TAMPEREEN KAUPUNKI KAUPUNKIYMPÄRISTÖN PALVELUALUE	Kaupunkiympäristön rakennuttaminen ja ylläpito	
	XXII ko. (HATANPÄÄ)	
GAUFFININKATU 20833	Ylan päätös:	
	Suunnittelupäällikön päätös:	
PITUUSLEIKKAUKSET 1/1000/1:100 TYYPPIPOIKKILEIKKAUKSET 1:100 KATU JA PUISTOKÄYTÄVÄ	Muutos	
	Tark.	
SITOWISE	Hyv.	
	Pvm.	
Piirt. JUHA PÄIVÄRINTA Suunn. JUHA PÄIVÄRINTA Tark. MIKKO KAUPPINEN	Korvaa piir.n:o	
	Ark.n:o	
1/20833/2_A

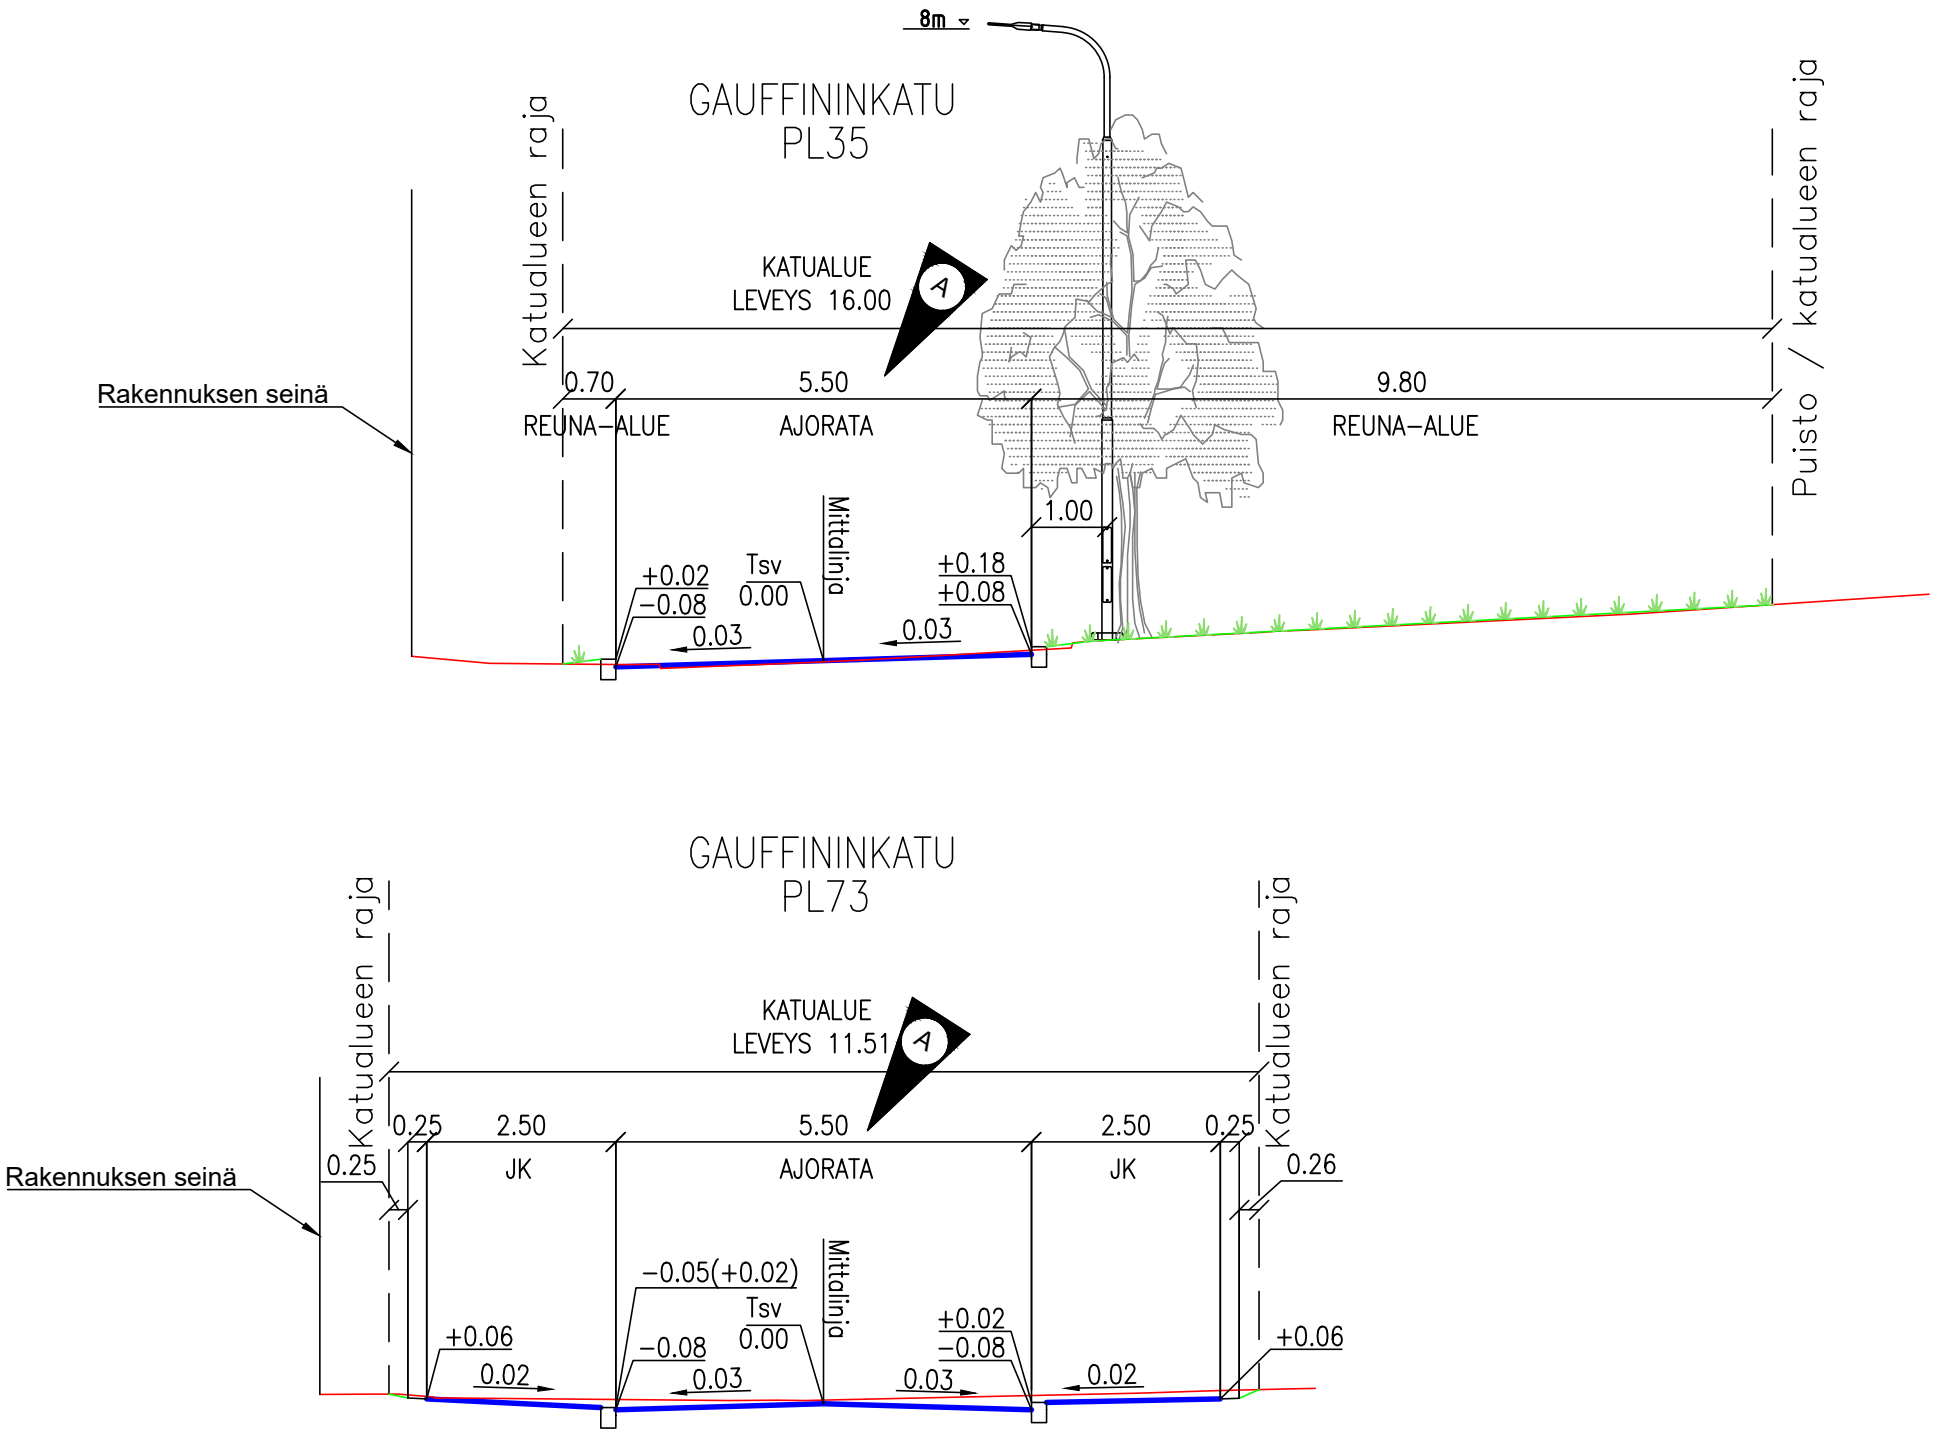
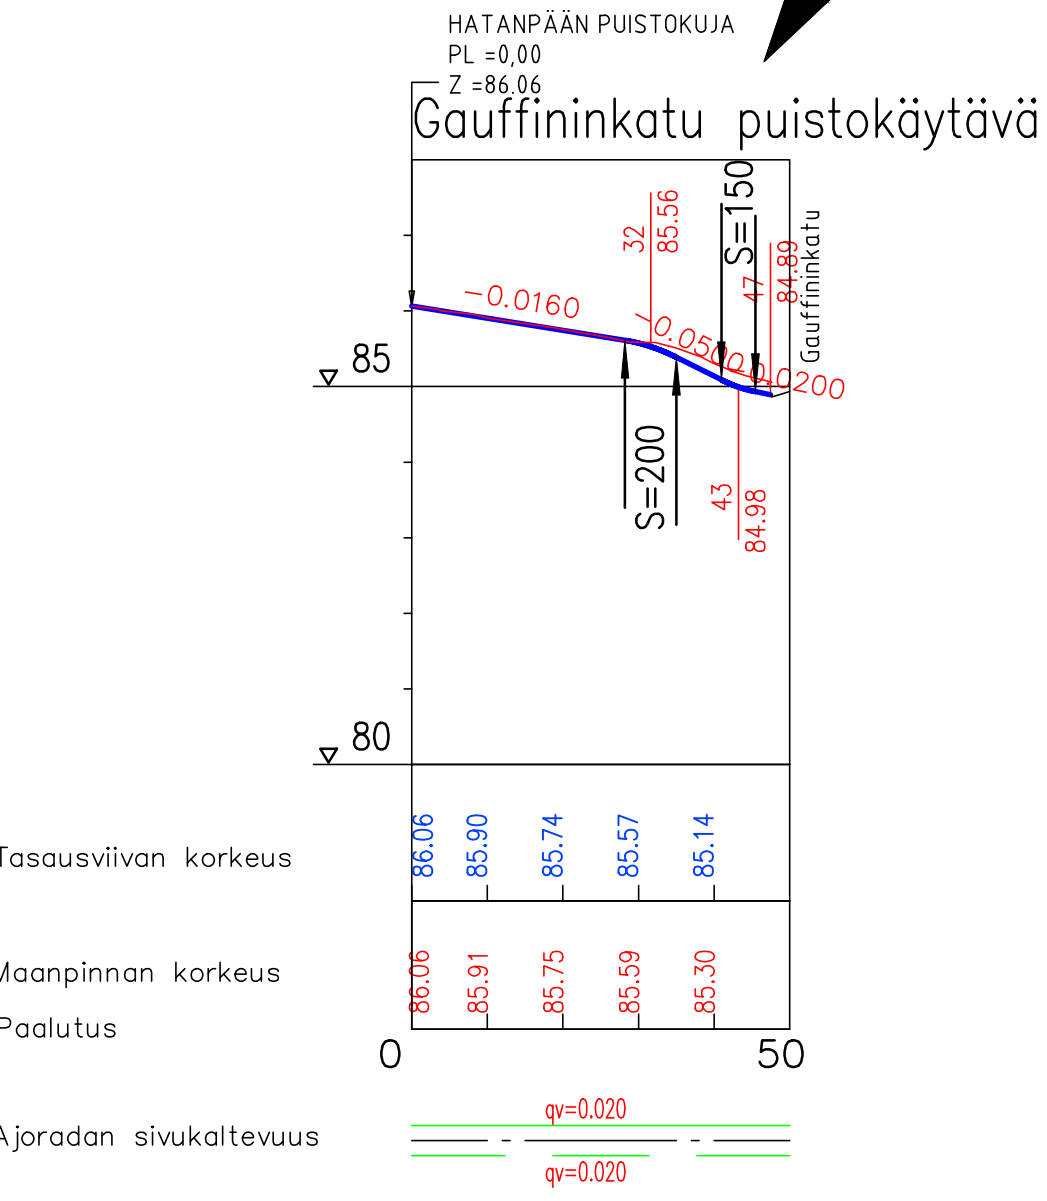
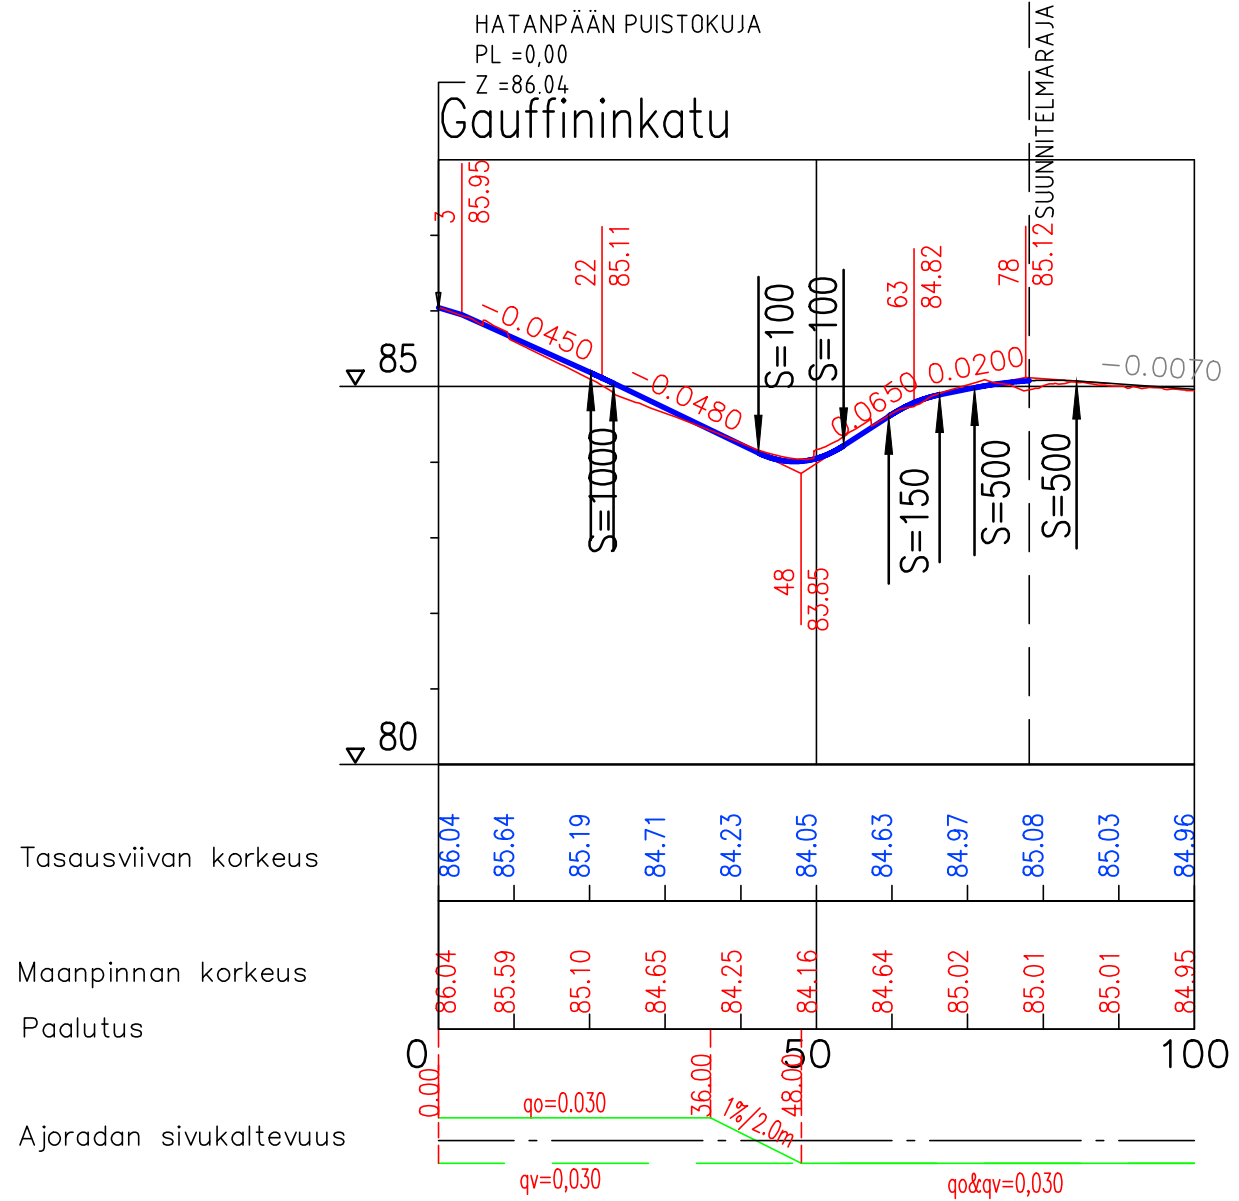
A	Gauffininkadun sijainti on muutettu, jalkakäytävä on muutettu erilliseksi puistokäytäväksi. Kadun ajoradan leveys on muutettu 6,0m -> 5.5m, ja kadun sivukaltevuus muutettu plv 0-50 yksipuolisesti kaltevaksi	J. Päivärinta	30.1.2026
